ID: 9384 Provvedimento Unico in materia Ambientale (PNIEC-PNRR) per il progetto di un impianto agrivoltaico denominato "PIETROLUPO 02", della potenza di 35 MW e delle relative opere di connessione alla RTN, da realizzarsi nel comune di Mineo (CT) alla località "Tre Portelle" e nei comuni di Ramacca e Aidone

**OGGETTO: [ID 9384]: Provvedimento Unico in materia Ambientale (PNIEC-PNRR) per il progetto di un impianto agrivoltaico denominato "PIETROLUPO 02", della potenza di 35 MW e delle relative opere di connessione alla RTN, da realizzarsi nel comune di Mineo (CT) alla località "Tre Portelle" e nei comuni di Ramacca e Aidone**

## Osservazioni relative alla procedura di PUA ai sensi dell'art.27 comma 6 del D.Lgs.152/2006

Figura 1: Estratto dell'elaborato ITS-PTL02-A12a17-1 "Layout definitivo\_signed" disponibile tra la documentazione caricata sul sito web del MASE per la consultazione del pubblico (<https://va.mite.gov.it/it-IT/Oggetti/Info/9550>)

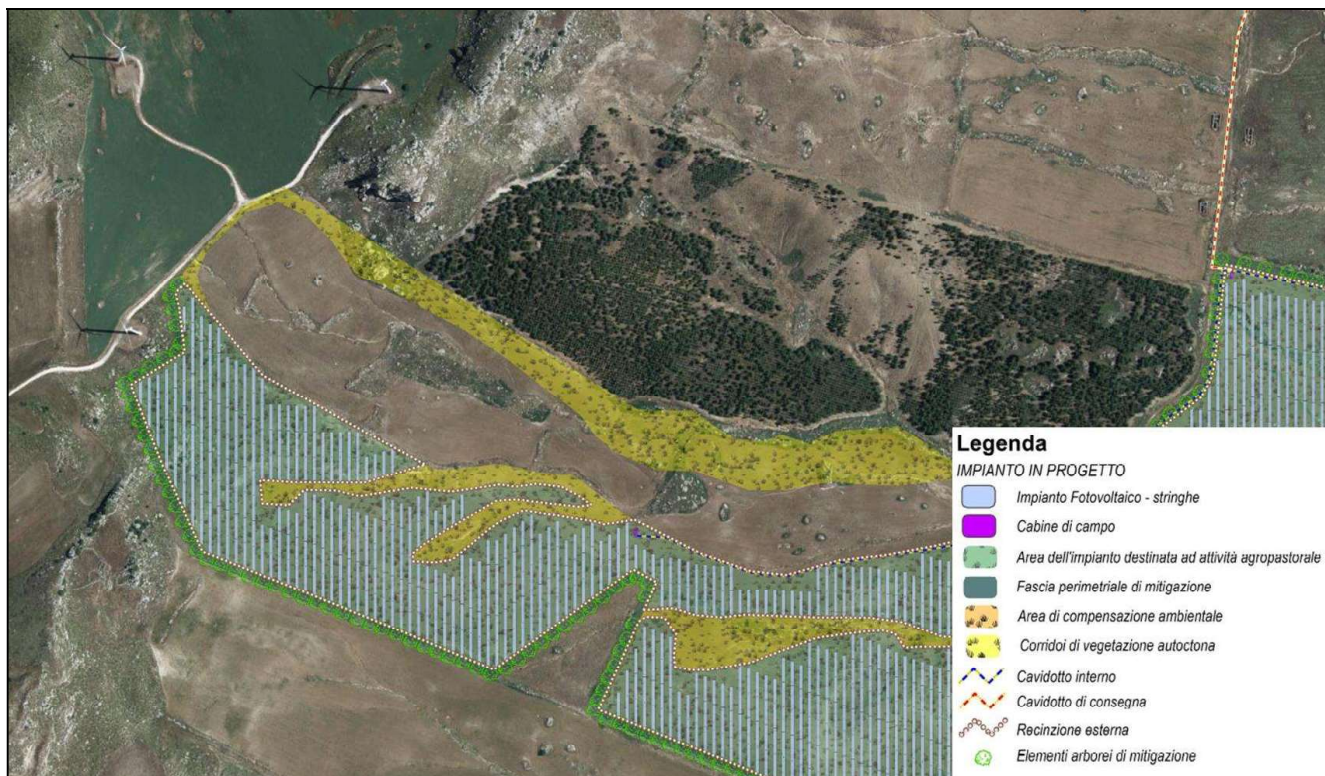
In particolare, come si evince dalle figure 1 e 2 sottostanti, la recinzione del progetto agrivoltaico della società ITS Medora S.r.l. si colloca nelle immediate vicinanze dell'aerogeneratore "MIN25", interferendo con le aree necessarie alla manutenzione e all'esercizio dell'impianto eolico.

Infine, preme precisare che, dalla consultazione dell'elaborato ITS-PTL02-A12a17-1 "Layout definitivo\_signed" disponibile sul sito del MASE, risulta che il percorso del cavidotto MT di collegamento tra l'impianto agrivoltaico "PIETROLUPO 02" e la cabina utente localizzata presso la stazione "Raddusa 380" presenta delle interferenze di parallelismo e attraversamento rispetto al cavidotto MT interrato di collegamento dell'impianto eolico "VRG 819" con la stazione di utenza localizzata presso la cabina primaria "Mineo" di proprietà di Enel distribuzione (si veda figura 3). A tal proposito, si sottolinea che l'elaborato ITS-PTL02-A12a19 "Carta delle interferenze\_signed" disponibile sul sito del MASE non evidenzia le suddette interferenze né tantomeno propone soluzioni risolutive delle stesse.

- mantenendo l'area adiacente alle strade di servizio all'impianto eolico in esercizio "VRG819" libera da ogni ostacolo, come da stato di fatto, per una distanza di almeno 20m da ciascun lato della strada;
- risolvendo le interferenze nel percorso del cavidotto MT interrato dell'impianto "VRG819" con le opere del progetto agrivoltaico "PIETROLUPO 02", assicurando la piena operatività e manutenibilità dell'impianto della scrivente. In tal senso, si chiede che le opere del progetto agrivoltaico "PIETROLUPO 02" siano mantenute a una distanza minima di 2,5m dalla trincea del cavidotto dell'impianto in esercizio "VRG819";
- includendo nella documentazione progettuale l'analisi delle interferenze del progetto agrivoltaico "PIETROLUPO 02" con le opere dell'impianto eolico esistente "VRG 819" ed esplicitando le metodologie di risoluzione delle stesse.

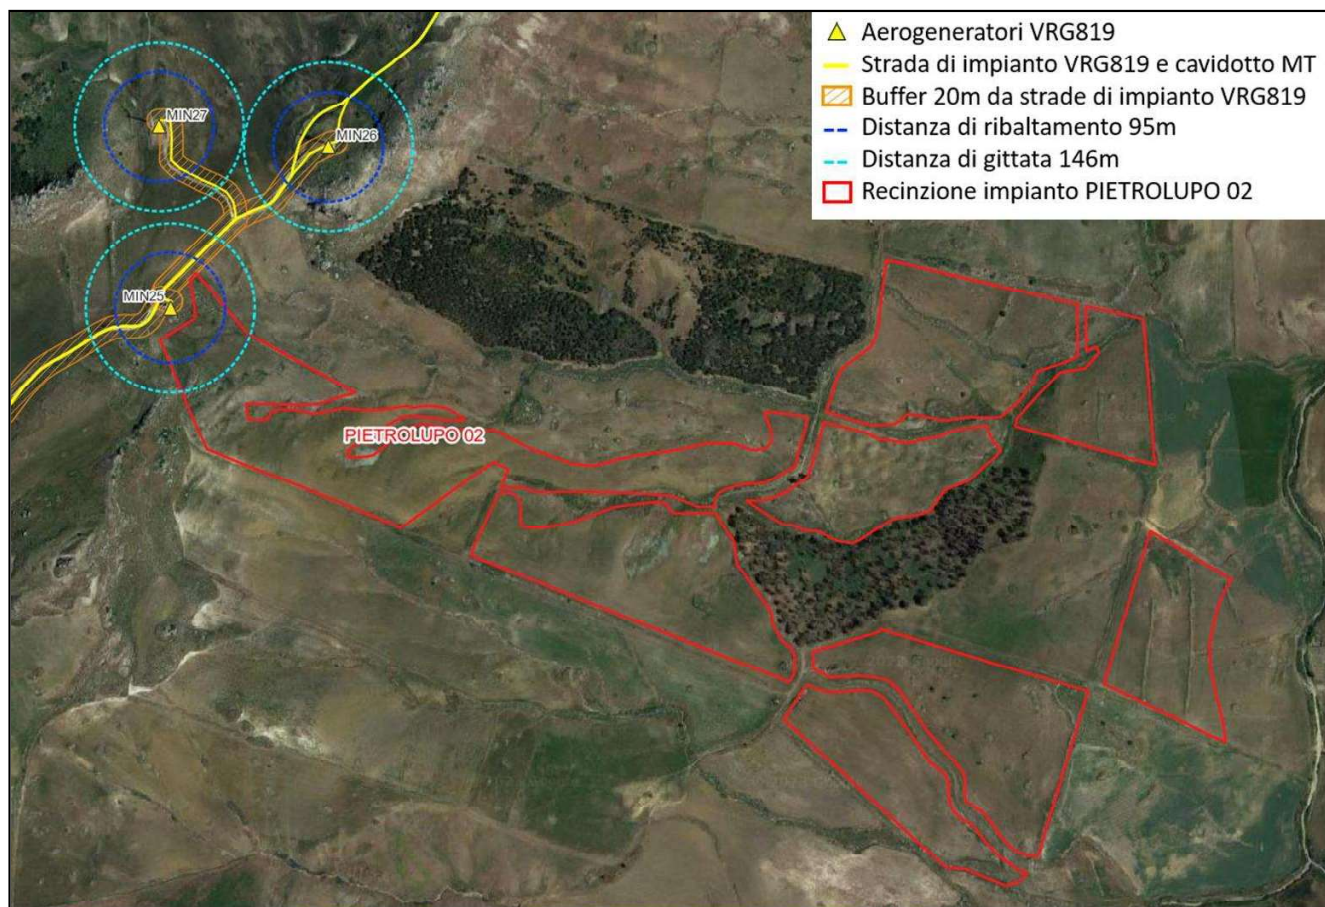
In aggiunta a quanto sopra, si specifica che è prassi consolidata di settore per impianti eolici mantenere una distanza di rispetto dagli aerogeneratori almeno pari all'altezza di ribaltamento per prevenire potenziali rischi legati a rotture catastrofiche (nel caso specifico l'altezza di ribaltamento degli aerogeneratori dell'impianto eolico esistente "VRG819" è pari a 95m).

Si fa notare inoltre che l'impianto agrivoltaico "PIETROLUPO 02" si colloca all'interno della distanza di gittata degli elementi rotanti calcolata applicando la metodologia riportata dal foglio di calcolo per la "Gittata massima", utilizzato dalla *Unità Operativa Dirigenziale 500203 - Energia, efficientamento e risparmio energetico, Green Economy e Bioeconomia* nelle istruttorie per gli impianti di produzione di energia da fonte rinnovabile eolica, di cui si è data evidenza nel Decreto Dirigenziale n. 44 del 12/02/2021 della Regione Campania, risultante pari a 146m.

- mantenendo l'area intorno a ciascun aerogeneratore dell'impianto eolico in esercizio "VRG819" libera da ogni ostacolo, per un raggio pari ad almeno la distanza di gittata di 146m;
